REPÚBLICA DE PANAMÁ
MINISTERIO DE AMBIENTE
INFORMACIÓN COMPLEMENTARIA AL ESTUDIO DE IMPACTO
AMBIENTAL CATEGORÍA II

“EXTRACCIÓN DE MINERALES NO METÁLICOS
(PIEDRA DE CANTERA) HACHA”

PROMOTOR: CONSTRUCTORA MECO, S.A.

Se presenta información en respuesta a la solicitud realizada por el Ministerio de Ambiente, mediante **Nota DEIA-DEEIA-AC-0208-0512-2019**, en el marco del proceso de evaluación del Estudio de Impacto Ambiental categoría II del proyecto **“EXTRACCIÓN DE MINERALES NO METÁLICOS (PIEDRA DE CANTERA) HACHA”**, a desarrollarse en el corregimiento de Llano Norte, distrito de La Pintada, provincia de Coclé.

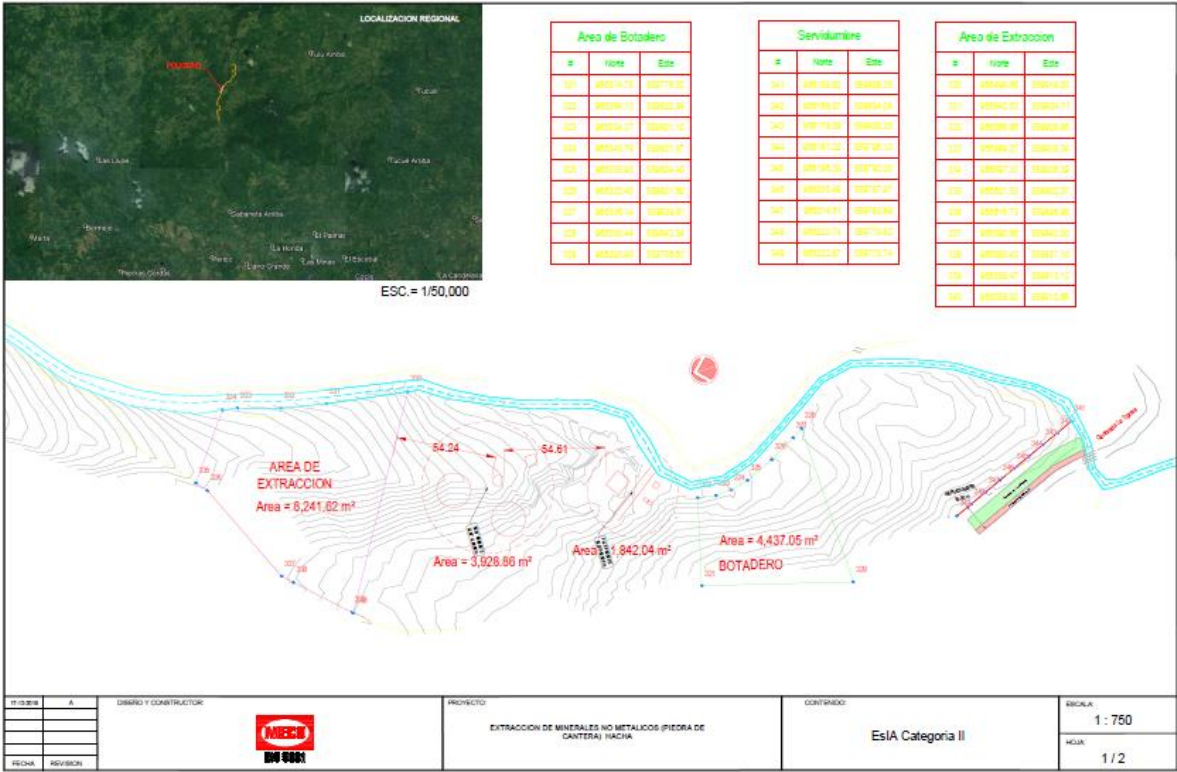
2. **El punto 6.3.2.** deslinde de propiedad, página 44 del ESIA, señala lo siguiente al respecto de la ubicación del proyecto: “Folio Real #41849 (F), código de ubicación 2201, propiedad de Carlos Antonio Allison Sánchez (8-727-1307), Christopher Andrew Allison Sánchez (8-770-330), Carlton Altman Allison Sánchez (8-514-764) e Hilaria Sánchez Delgado (2-80-216), Superficie Actual: 4 ha + 3,962 m² 9 dm²”, no obstante, en la sección de anexos, Informe de descripción de zona, Zona uno, página 364 ESIA, señala lo siguiente: “... zona 1 14.01 hectárea.... La zona N° 1, solicita en Autorización de Obra Pública, para la extracción de Minerales No Metálicos (piedra cantera), para obra pública, por la empresa Constructora Meco, S.A.; no colinda con otra solicitud de concesión de minerales no metálicos, según el registro minero de la Dirección Nacional de Recursos Mineros Minerales del Ministerio de Comercio e Industria....”. Por lo que debe aclarar la superficie de área de influencia del proyecto en evaluación.

R//. El proyecto ingresado al proceso de evaluación de Impacto Ambiental en el Ministerio de Ambiente, se enmarca dentro de la finca identificada *Folio Real # 41849 (F). Código de*

inscripción 2201 propiedad de Carlos Antonio Allison Sánchez (8-727-1307), Christopher Andrew Allison Sánchez (8-770- 330), Carlton Altiman Allison Sánchez (8-514-764) e Hilaria Sánchez Delgado (2-80-216). Superficie actual: 4 HA + 3,962 m² 9 dm², tal como está indicado, siendo esta el área de influencia directa del proyecto.

Se reitera que el área del proyecto son las 4 HA + 3,962 m² 9dm² de la finca 41849, y que esta área está dentro del polígono rectangular de 14.01 hectáreas solicitadas en concesión minera para Obra Pública ante La Dirección de Recursos Minerales.

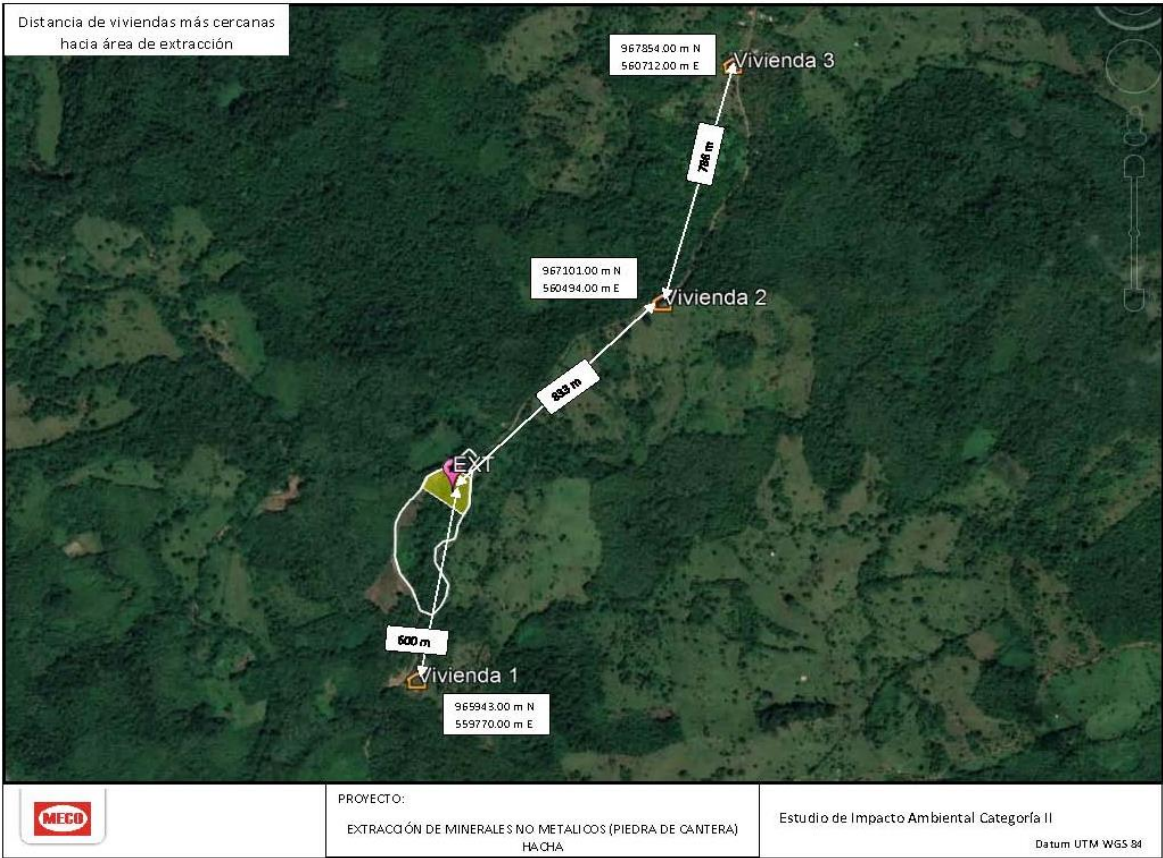
3. El punto 5.2 Ubicación geográfica incluyendo mapa en escala 1:50000 y coordenadas UTM o geográficas del polígono del proyecto, páginas 25, 26 y 27 del ESIA, describe las coordenadas del proyecto “Polígono, Estructura y Botaderos”; no obstante, no se presentan coordenadas, que ubiquen las superficies definidas como frentes de extracción. Presentar coordenadas, (DATUM y describir la superficie), de las áreas definidas, como frentes de extracción del material pétreo e indicar distancias entre dichos frentes, áreas de trituración, acopio y demás infraestructuras y las viviendas más cercanas al predio.

R//. Adjunto a este documento (anexos) se presenta plano de las áreas definidas como frentes de extracción del material pétreo y se indica la distancia entre dichos frentes, áreas de trituración, acopio y demás infraestructuras.

En este otro plano se ubican las coordenadas del área de extracción y la distancia hacia las casas más cercanas (más de 550 metros). Datum utilizado WGS84.

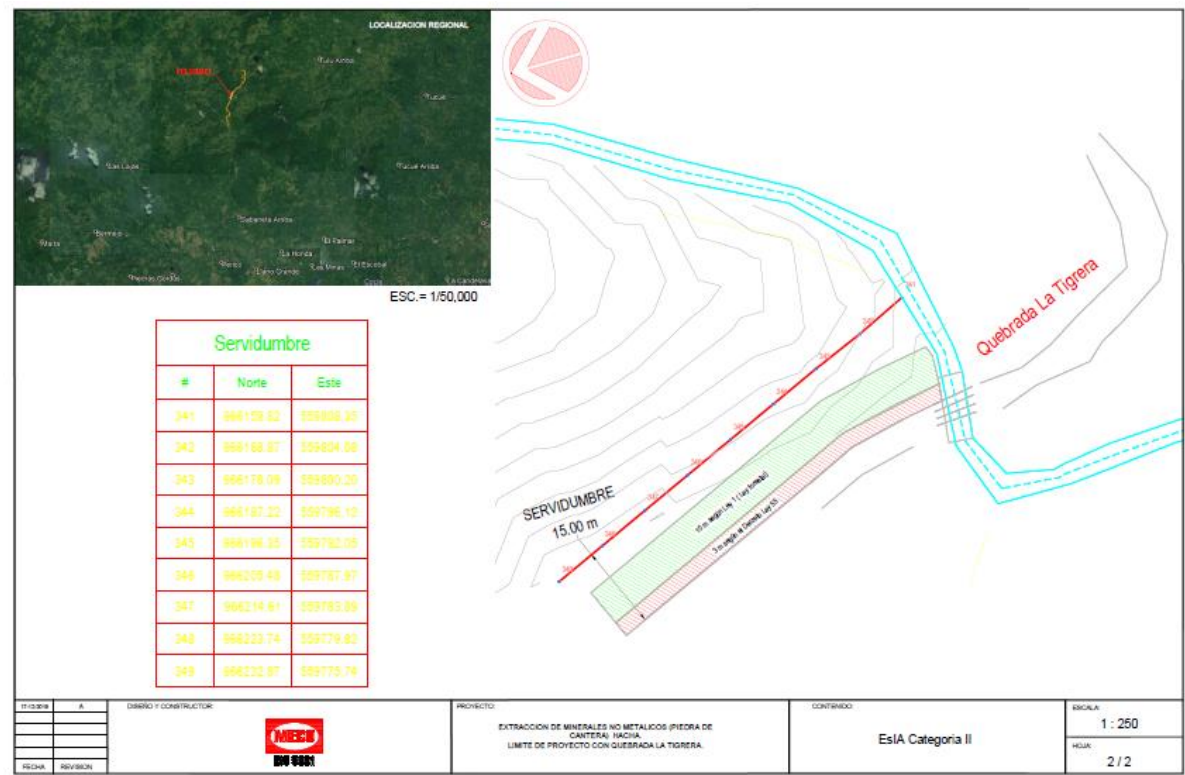
4. El punto 6.3.2. Deslinde de la propiedad, Colindancias, página 44 del ESIA, señala lo siguiente: “Norte: Roberto Guerra Sánchez/Agropecuaria Valle Alegre... Sur: Camino de Hacha a Cascajal/Qda. La Tigra servidumbre..... Este: Camino de Hacha a Cascajal.... Oeste: Quebrada La Tigra servidumbre/ Agropecuaria Valle verde... “, información verificada en campo donde se confirma la colindancia del proyecto con la Quebrada La Tigra, por lo que debe presentar lo siguiente:
- a. Plano que ilustre la delimitación de la Quebrada La Tigra, respecto al proyecto, la servidumbre hídrica por el Decreto Ley 55 de 13 de junio de 1973 y el Bosque protector rivereno (bosque de galería), en seguimiento a la Ley forestal (Ley 1 de 03 de febrero de 1994).

R//. En los anexos se encuentra plano que ilustra la delimitación de la Quebrada La Tigra.

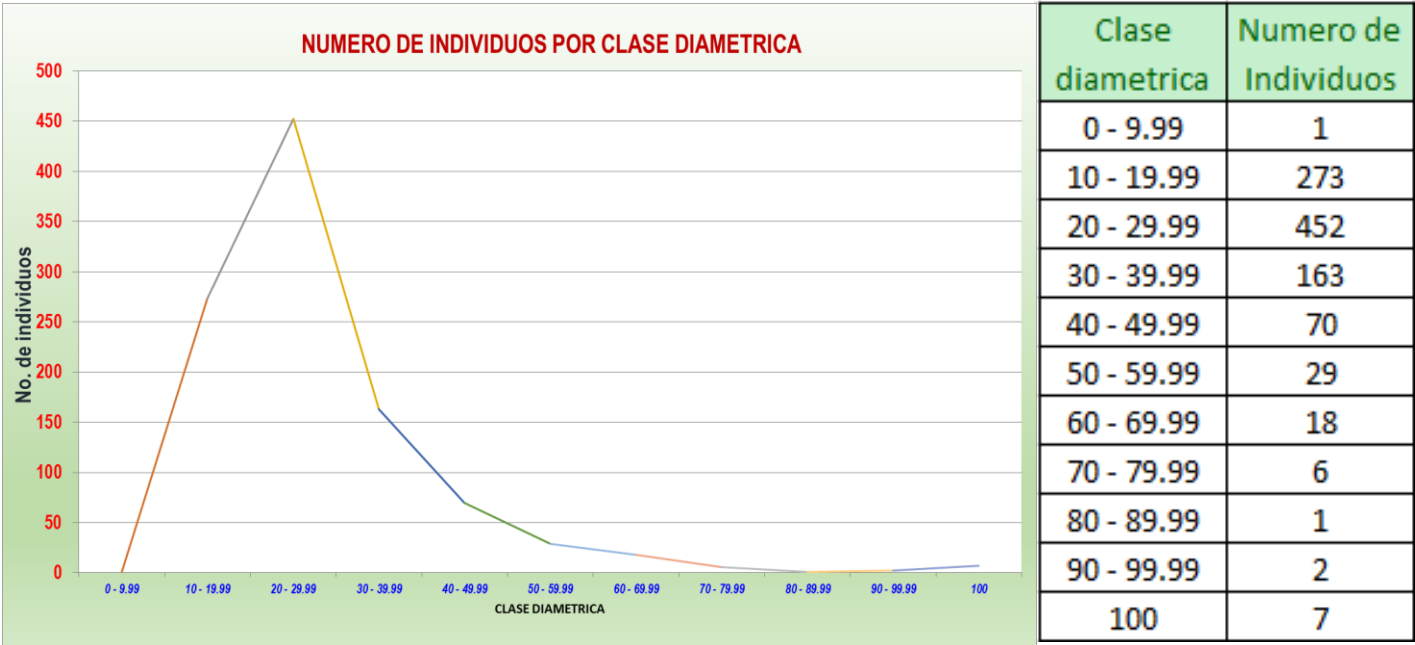
- c) Indicar si se afectará la totalidad de la finca 4 HA + 3,962 m² 9 dm² o se contempla dentro de la propuesta de desarrollo áreas sin intervenir, considerando según el informe técnico-SF-017-19 (informe emitido por la sección de Forestal de la regional de Coclé del Ministerio de Ambiente), el área mantiene en gran parte formaciones de bosque secundario maduro que da protección a los suelos que son frágiles debido a la topografía muy pronunciada del sitio (señalar las áreas de conservación presentar coordenadas y datum de las mismas).

R//. Tomando en cuenta las observaciones de campo realizadas por los técnicos, así como la evaluación por parte del equipo técnico del proyecto se redistribuyeron las áreas del proyecto. Asignándole a la zona de botadero aproximadamente 4,437.05 m². Esta zona está más alejada de los límites de la quebrada La Tigrera. Es importante recordar que la movilización de sobre capas o estériles son obras de ingeniería, por lo que las mismas serán desarrolladas teniendo en cuenta los aspectos técnicos de los responsables en campo de manejo y estabilización de taludes, de manera adicional se implementarán las medidas de control para la mitigación del posible impacto ambiental que se pueda generar con la movilización de tierra.

Se reitera que el objetivo general de “Extracción de Minerales No Metálicos (Piedra de Cantera) HACHA” es para abastecer la demanda de materiales para la construcción de obra pública, principalmente vial (*Proyecto de Diseño y Construcción para la Rehabilitación de Caminos de La Pintada, provincia de Coclé*). Razón por la que para efectos de este proyecto se consideran las áreas de intervención directa las presentadas en el plano adjunto.
